島根原子力発電所第2号機 審査資料	
資料番号	NS2-添1-058改01(比)
提出年月日	2022年4月21日

先行審査プラントの記載との比較表

(VI-1-7-3 中央制御室の居住性に関する説明書)

中国電力株式会社

図 4-1 遮蔽構造図 (1/4)

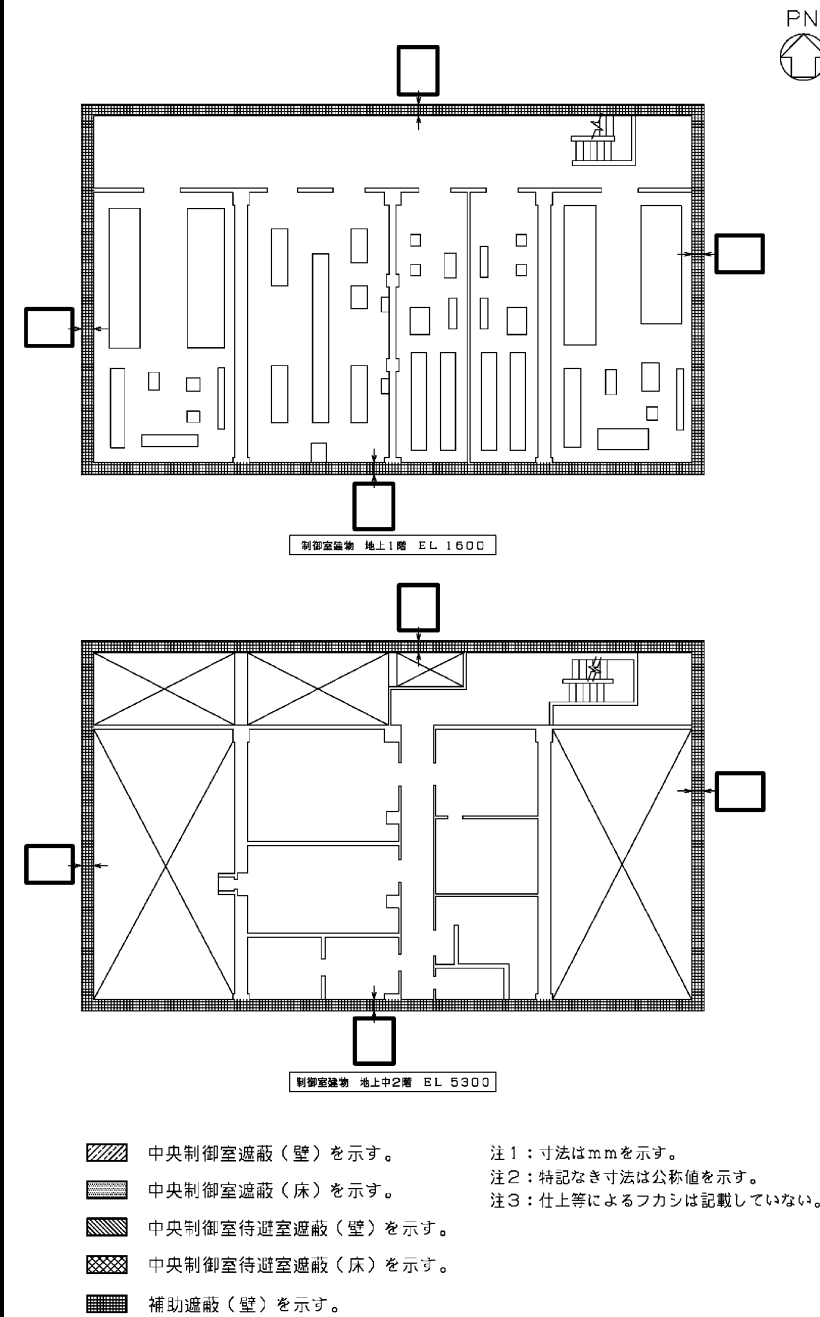
・設備の相違
【柏崎 7】

・記載方針の相違
【東海第二】
 島根 2号機は遮蔽構造図を記載

図 4-1 遮蔽構造図 (2/4)

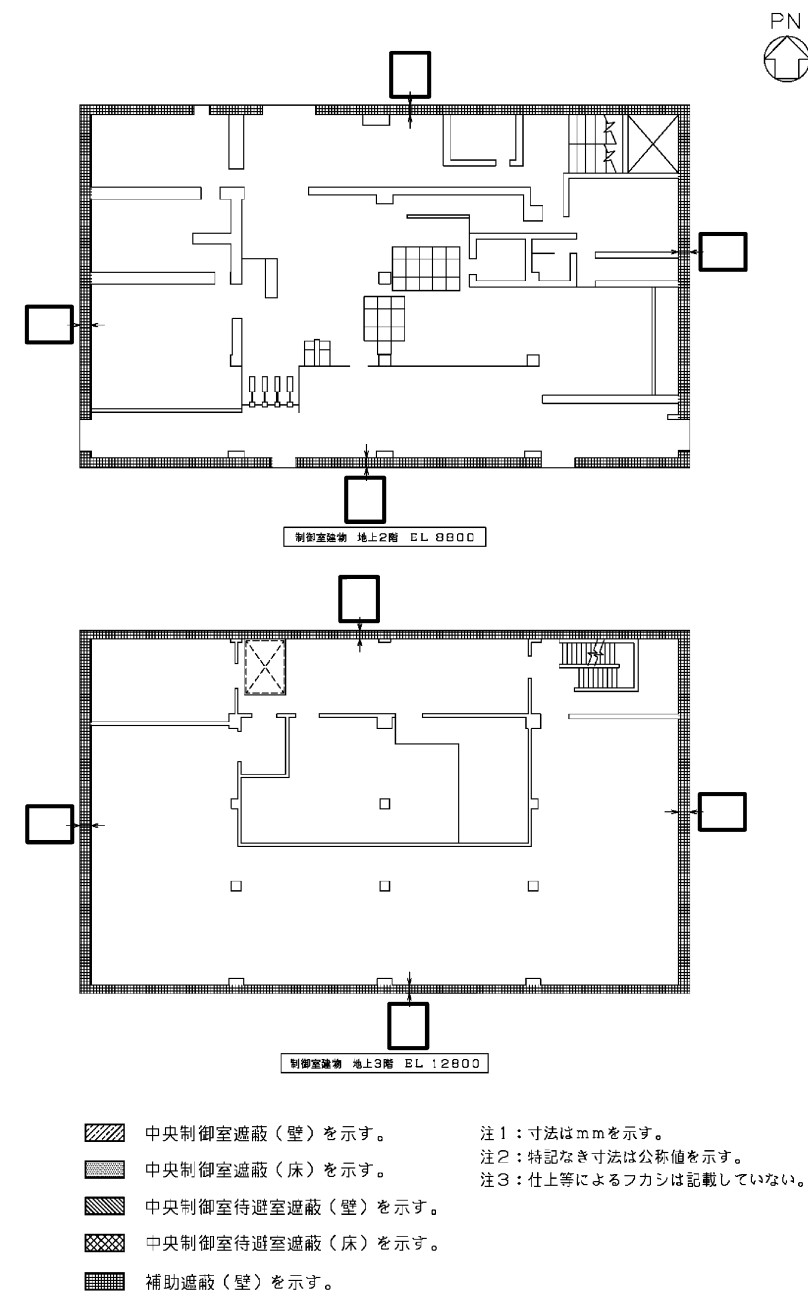
・設備の相違
【柏崎 7】

・記載方針の相違
【東海第二】
島根2号機は遮蔽構造図を記載

図 4-1 遮蔽構造図 (3/4)

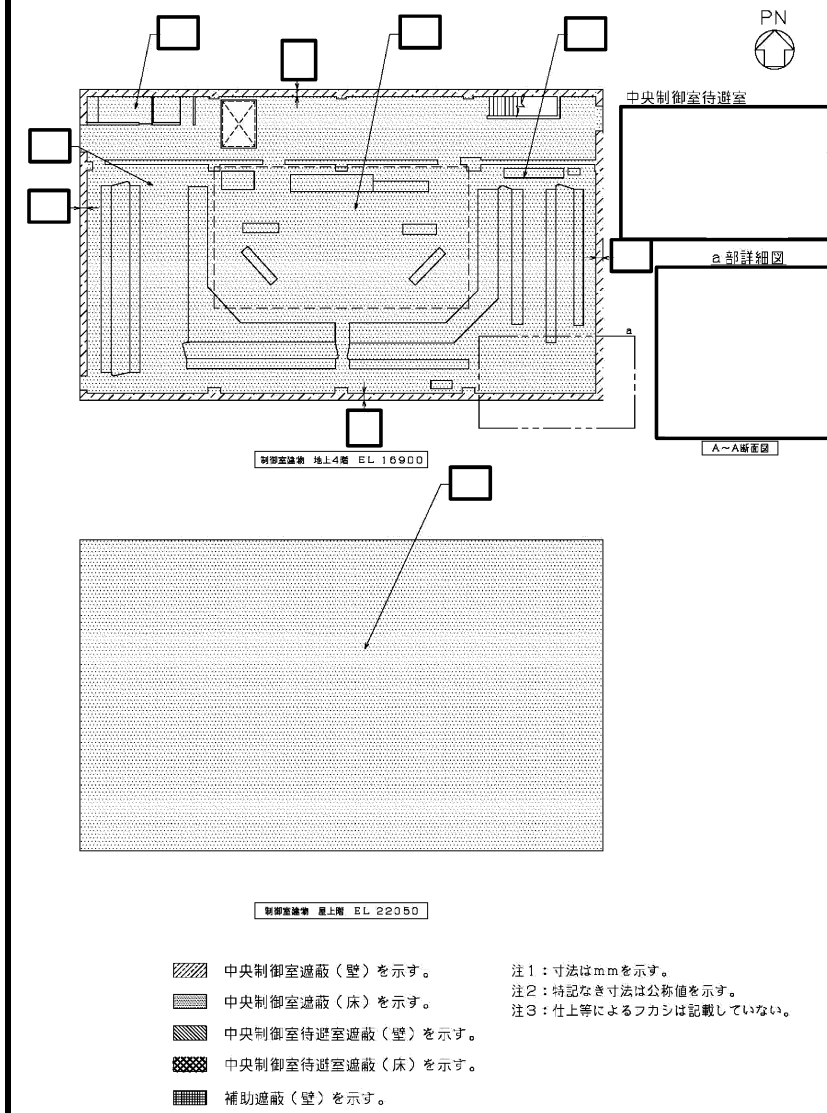
・設備の相違
【柏崎7】

図 4-2 中央制御室空調換気系系統図

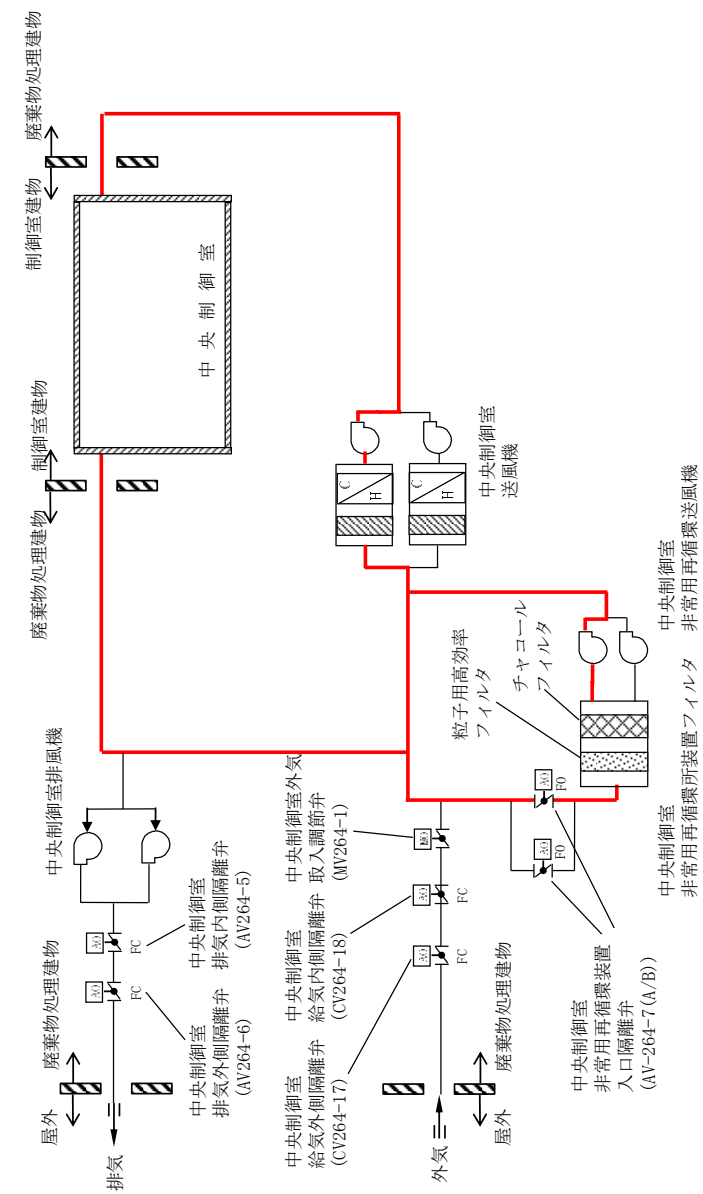
・設備の相違
【柏崎 7】

・資料構成の相違
【東海第二】
 東海第二の換気系系統図は図 4-34 に記載

・設備の相違
【柏崎 7】

図4-3 換気設備の系統図 (1/2)

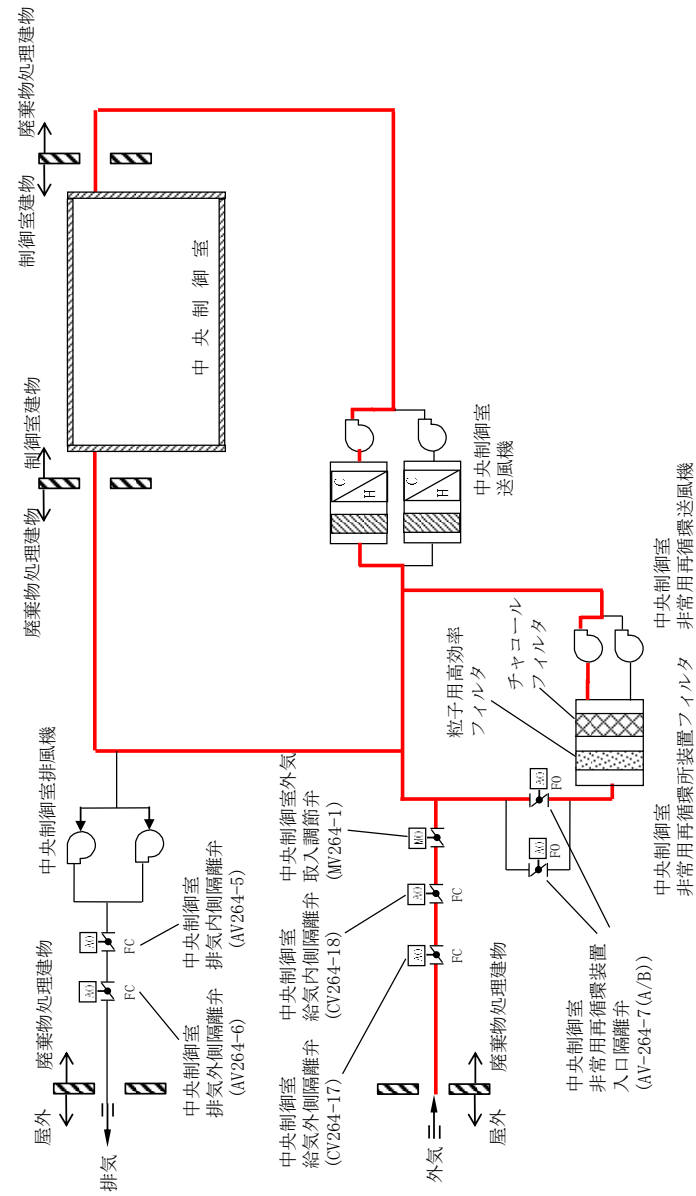
・記載方針の相違
【東海第二】
東海第二の換気系系
統図は図 4-34 に記載

・設備の相違
【柏崎 7】

図 4-6 中央制御室の居住性に係る被ばく経路イメージ (2/3)
(主蒸気管破断)

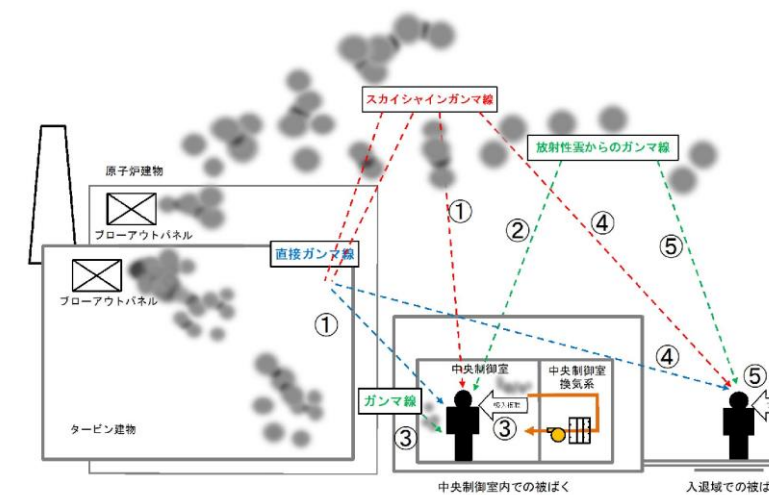
・記載方針の相違
【東海第二】
島根 2号機はケースごとにイメージ図を記載

図 4-6 中央制御室の居住性に係る被ばく経路イメージ (3/3)
(炉心の著しい損傷が発生した場合)

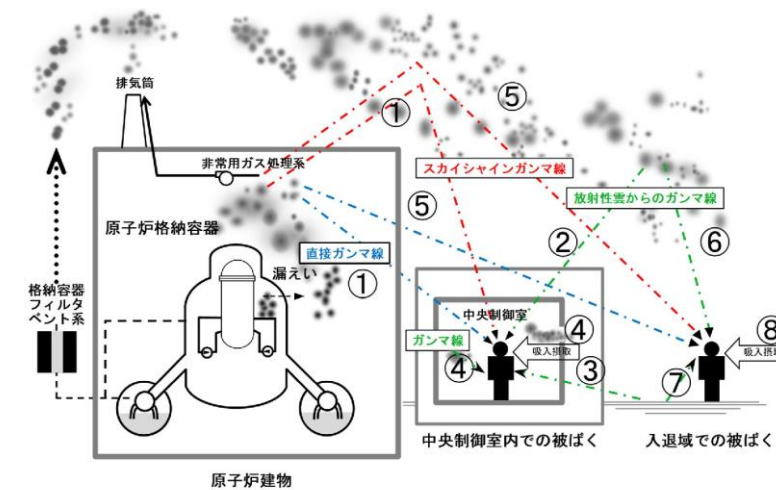
・記載方針の相違
【東海第二】
島根 2号機はケースごとにイメージ図を記載

図 4-32 中央制御室及び中央制御室待避室バウンダリ体積(1/2)

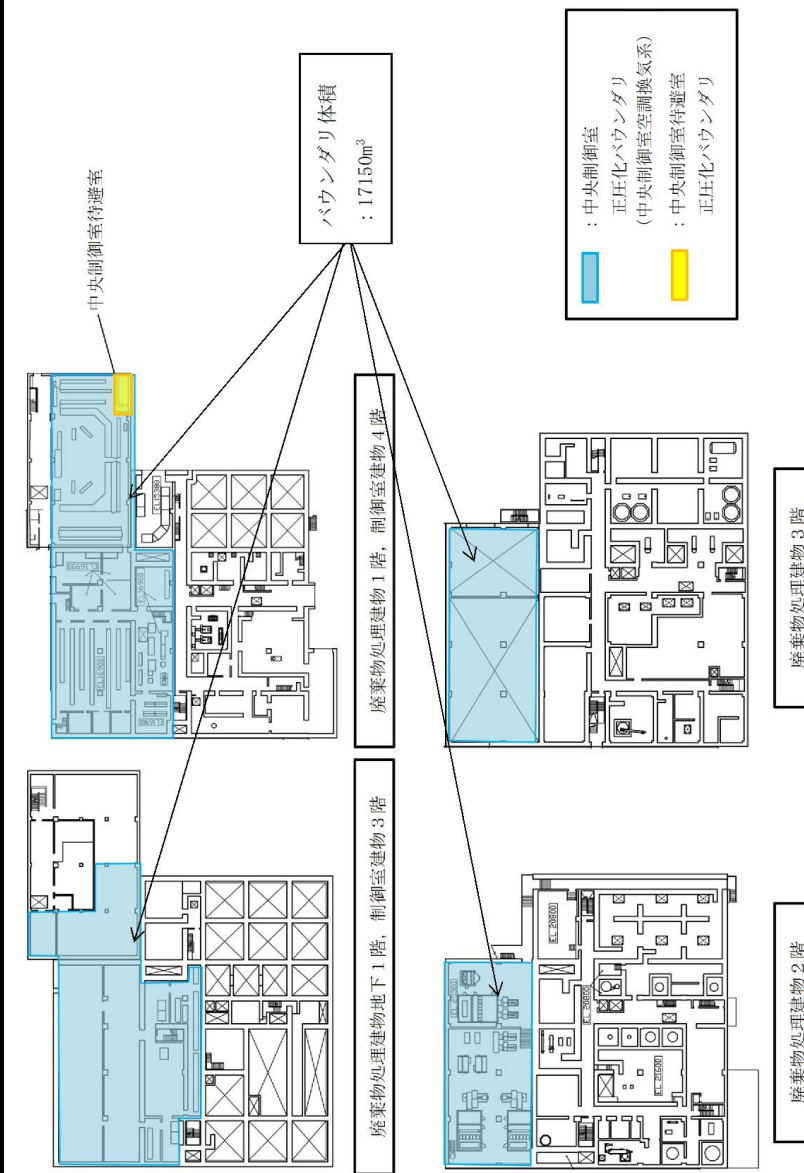
・設備の相違
【東海第二, 柏崎 7】

図 4-32 中央制御室及び中央制御室待避室バウンダリ体積(2/2)

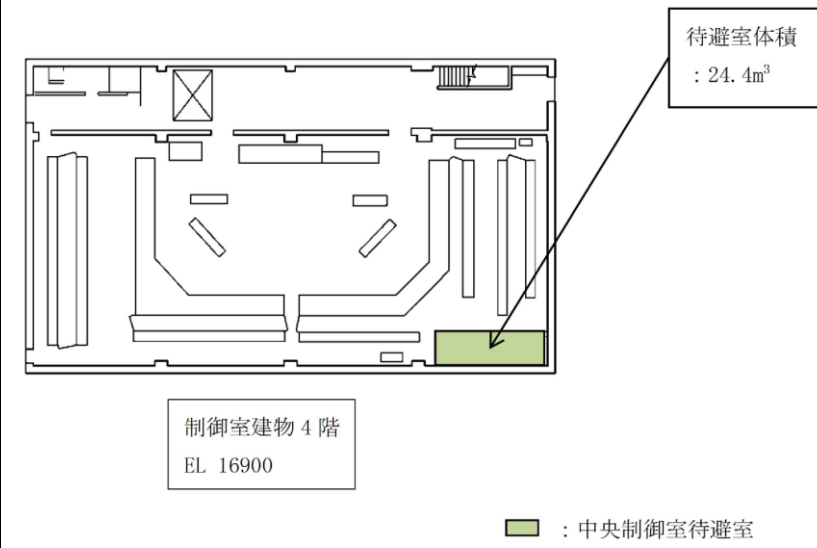
・設備の相違
【東海第二, 柏崎 7】

図 4-33 室内に取り込まれた放射性物質による外部被ばくの
評価モデル図

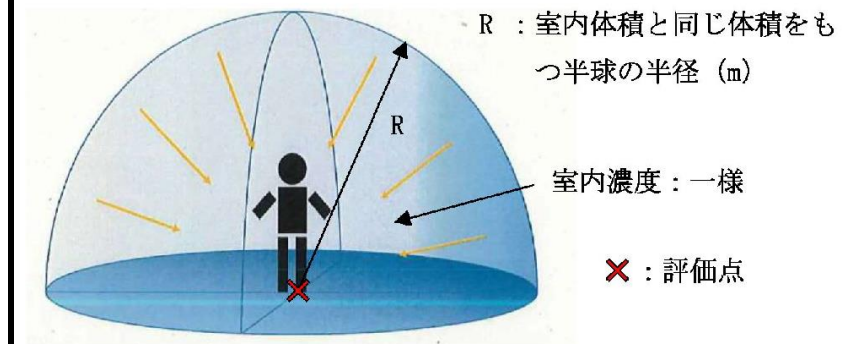
・記載方針の相違
【東海第二】
島根 2号機は被ばく
評価モデル図を記載

図 4-34 原子炉冷却材喪失時の希ガスの大気放出過程
(設計基準事故時)

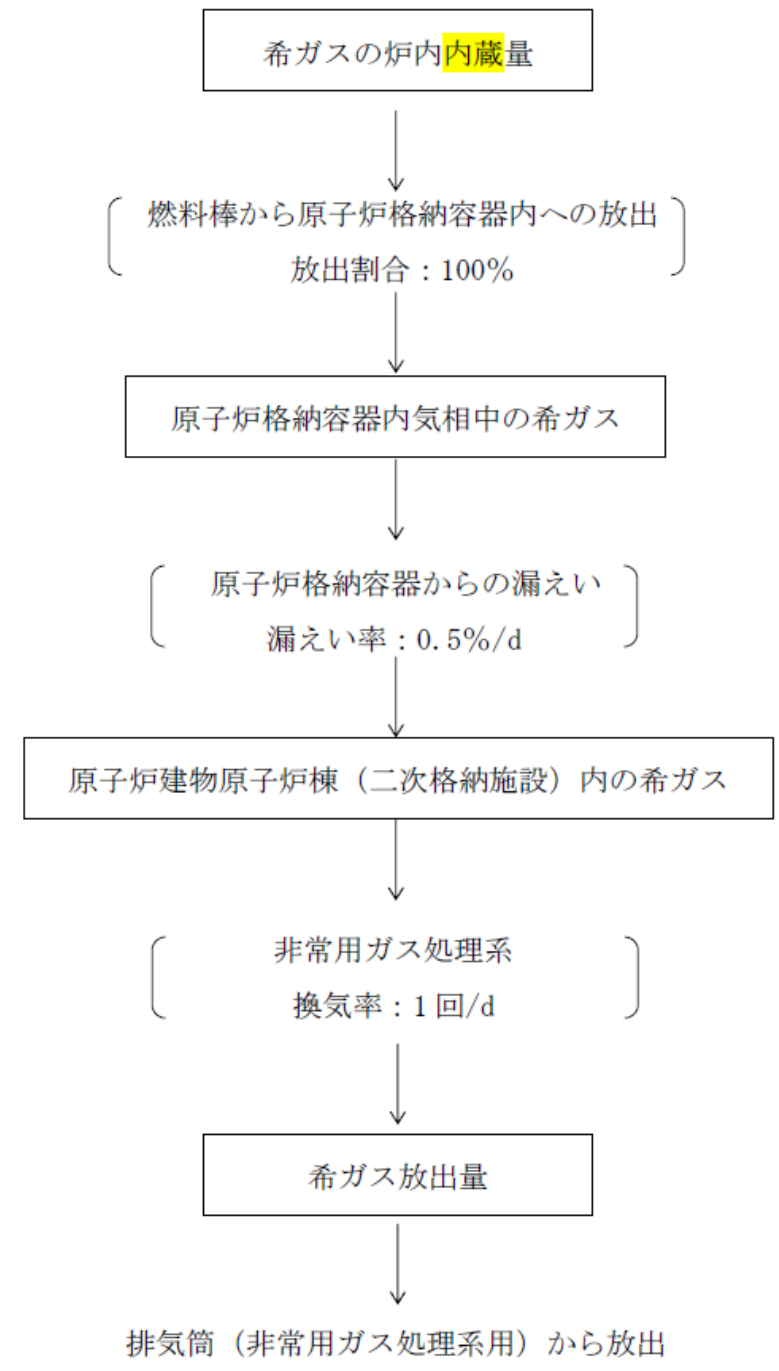
・評価条件の相違
【柏崎 7】
個別の相違点は前述
のとおり

図 4-35 原子炉冷却材喪失時のよう素の大气放出過程
(設計基準事故時)

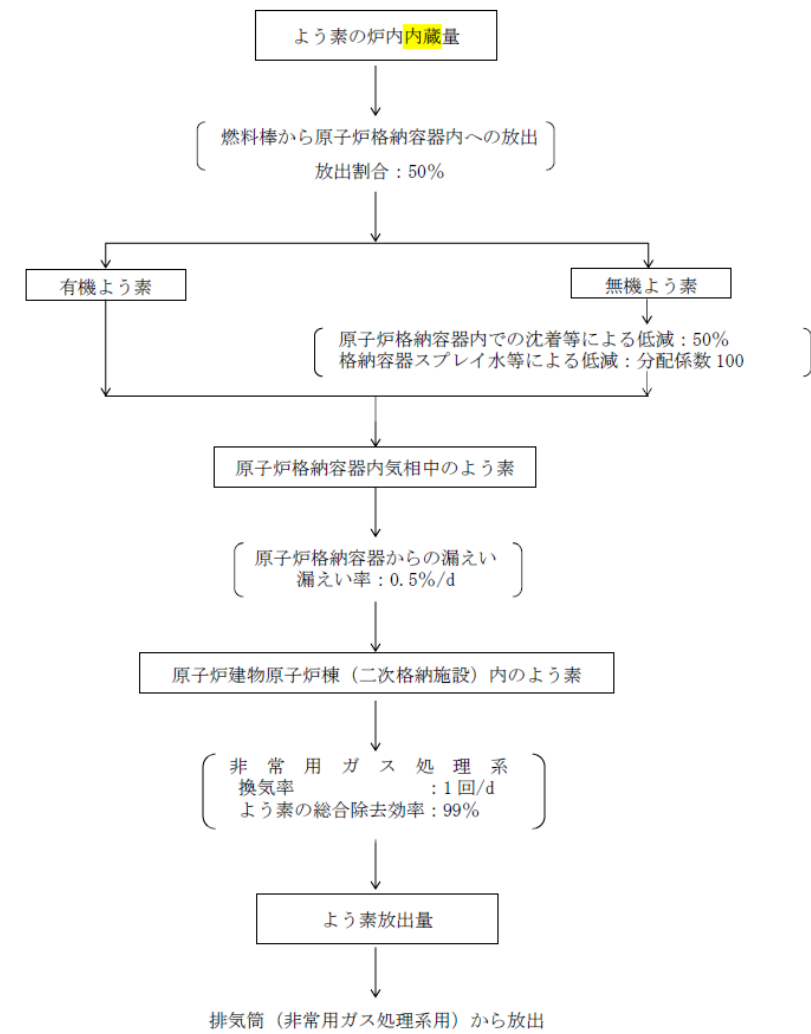
・評価条件の相違
【東海第二，柏崎 7】
個別の相違点は前述
のとおり

図 4-36 主蒸気管破断時の希ガスの大気放出過程
(設計基準事故時)

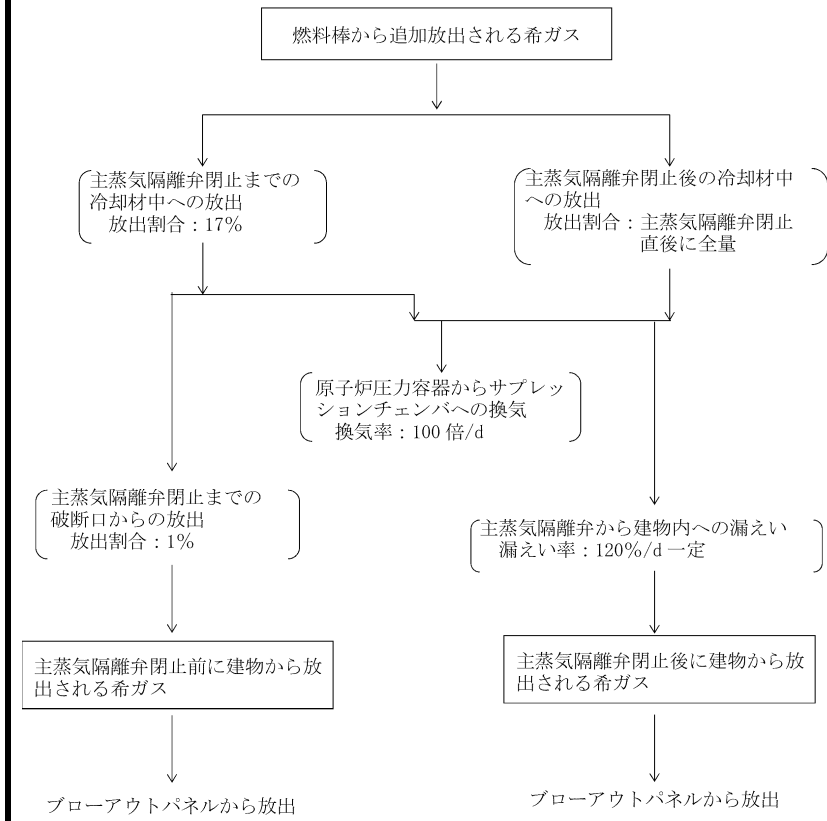
・評価条件の相違
【東海第二，柏崎 7】
個別の相違点は前述のとおり

図 4-37 主蒸気管破断時のハロゲン等の大気放出過程
(設計基準事故時)

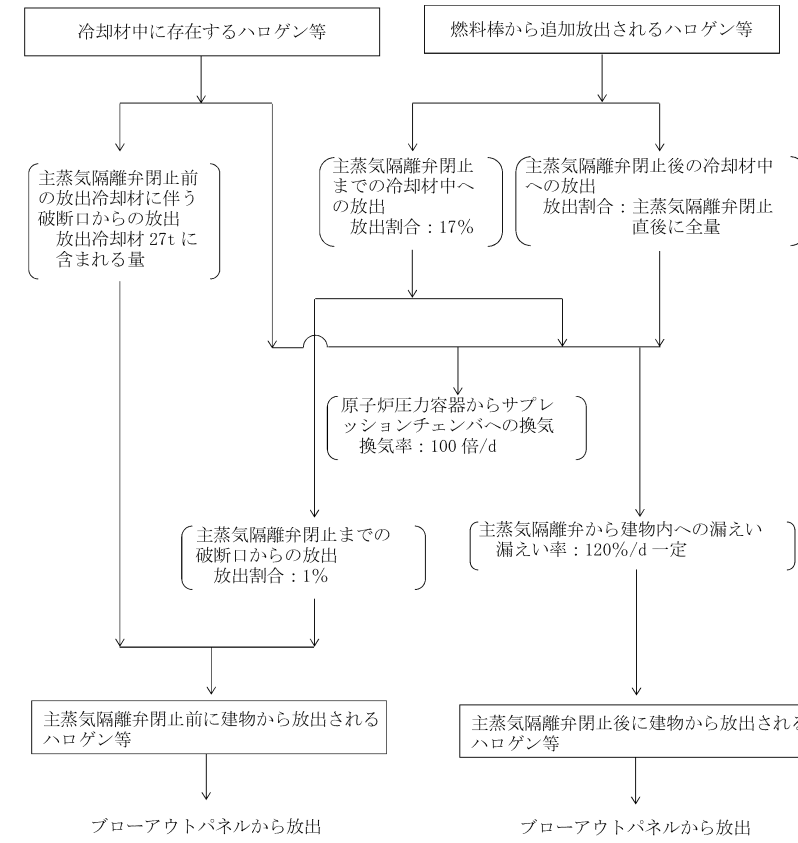
・評価条件の相違
【東海第二, 柏崎 7】
個別の相違点は前述
のとおり

図 4-38 中央制御室空調換気系の運転モード

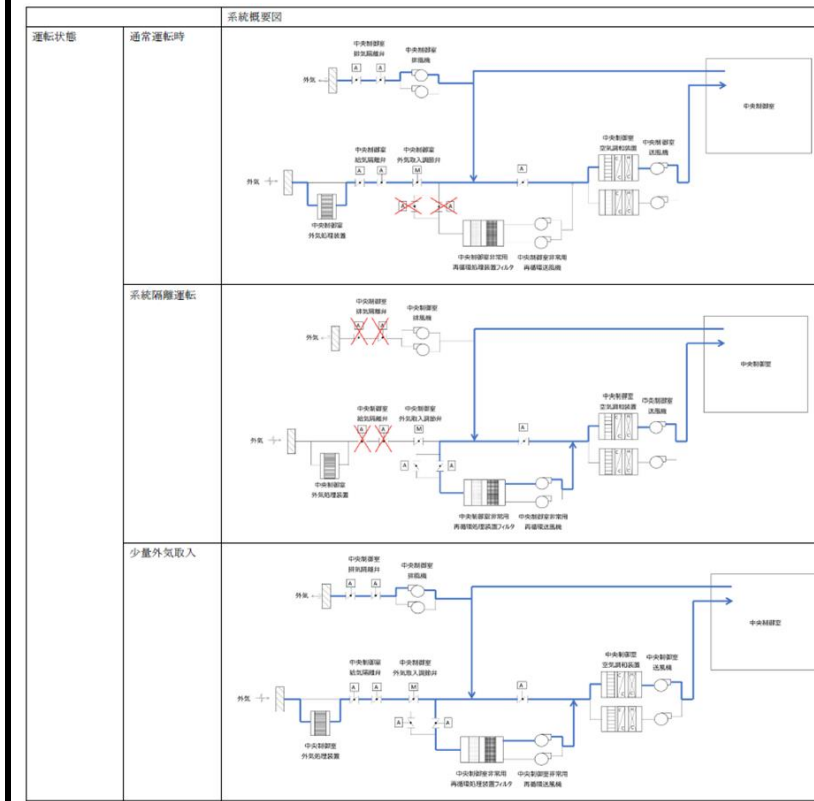
・記載方針の相違
【東海第二】
 島根 2号機は中央制御室換気系の運転モードを記載
